# Factsheet Stuwen WL

## Factsheet beoordeling stuwen

Volnummer : 2023\_013\_51  
Locatie : Vreewater, Venheiveldweg, Velden  
Beogd stuwpeil : 18,02 m NAP  
Beogde klepstand : 17,99 m NAP  
Overstortende straal  
50% MA : 3 cm  
Beogde stuwbreedte : 100 cm  
Wijze van beoordeling : Trap 2  
WB21-toets : Nee  
Datum beoordeling : 9-11-2023  
Beoordelaar :

Figuur 3: Hoogteverloop ter hoogte van de beoogde stuw.

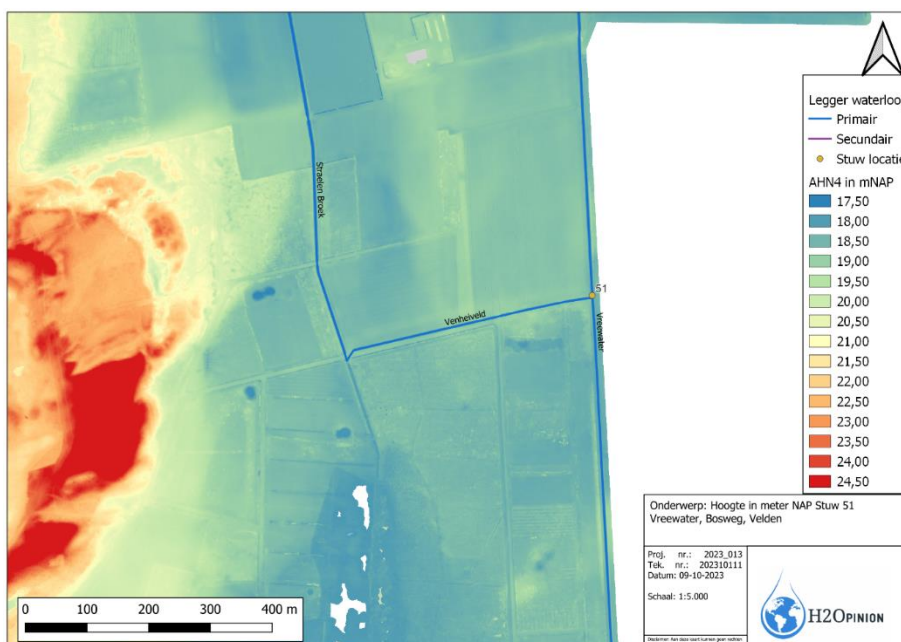
Het hoogteverloop rondom de beoogde stuw in de waterloop Vreewater is weergegeven in de volgende afbeelding. Bovenstrooms de beoogde stuwlocatie liggen de percelen tussen 18,00 m NAP en 19,00 m NAP. De gemiddelde hoogte van deze percelen is 18,52 m NAP.

Figuur 4: Beoordeling GHG ter hoogte van de beoogde stuw (GHG dieper  $>1,0$  m-mv of ondieper  $<1,0$  m-mv)

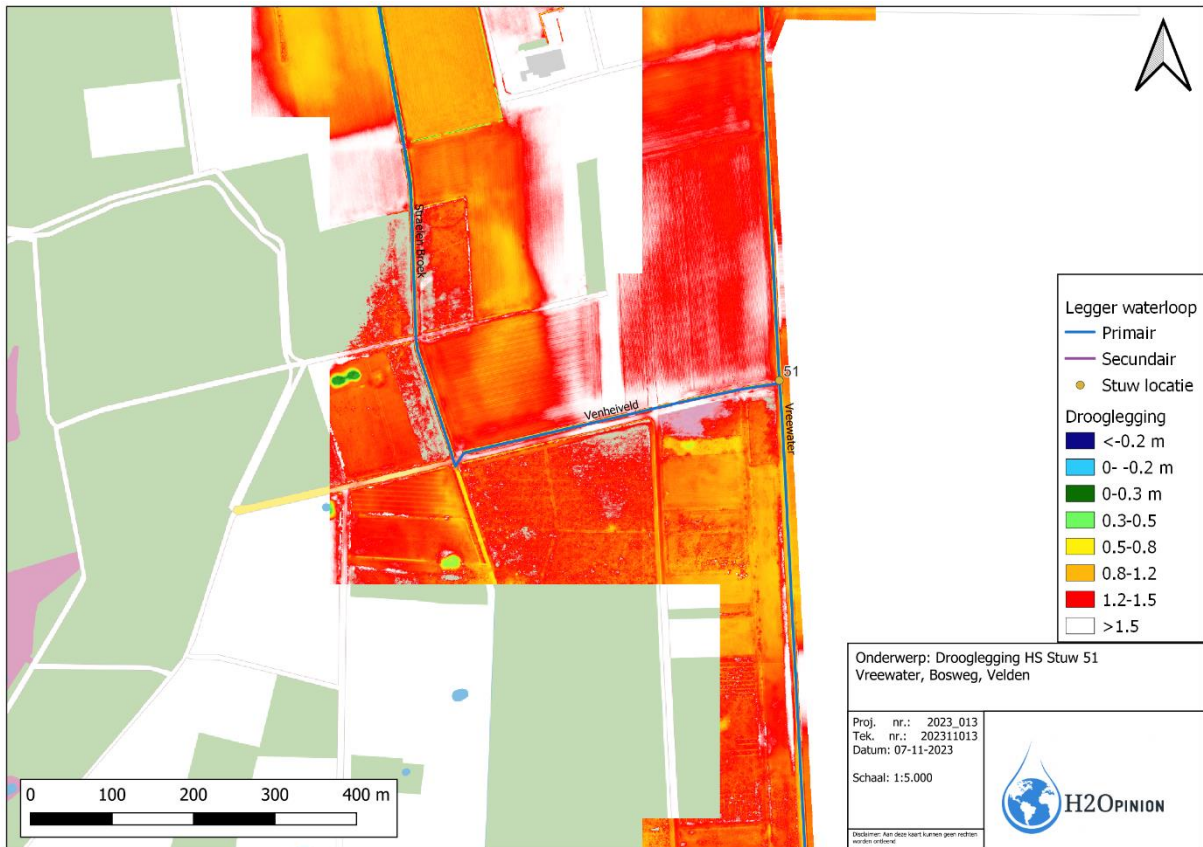
De GHG ligt, volgens het LIWA-model, ter hoogte van de beoogde stuw op 0,19 m – maaiveld. Hiermee ligt de theoretische GHG dichterbij het maaiveld dan de randvoorwaarde van 1,0 m-maaiveld. Echter blijkt uit de SOBEK berekening en het veldbezoek dat de ontwatering in de praktijk ruim voldoende is. Er zijn geen negatieve gevolgen van de plaatsing van de stuw op de ontwatering van de omliggende percelen te verwachten. Dit is te zien aan de hand van de droogleggingskaart op de volgende pagina waar de drooglegging van de percelen dieper dan 0,5 m-maaiveld ligt (randvoorwaarde drooglegging akkerbouw). Hiermee is de ontwatering voldoende om aan de normering van akkerbouw te voldoen.

De GHG ligt ter plaatse van de beoogde stuwlocatie in theorie ondieper dan 1,0 m-maaiveld. Echter blijkt uit verificatie middels veldbezoek en aan de hand van het SOBEK model en dat er geen negatief effect van de beoogde stuw op de ontwatering (drooglegging) ten opzichte van de ontwateringsnorm te verwachten is. Bij een stuwbreedte van 100 cm is de overstortende straal gedurende een T=25-situatie kleiner dan 50 cm (droogleggingsnorm akkerbouw). Er is geen toename van het inundatierisico als gevolg van de stuw te verwachten.
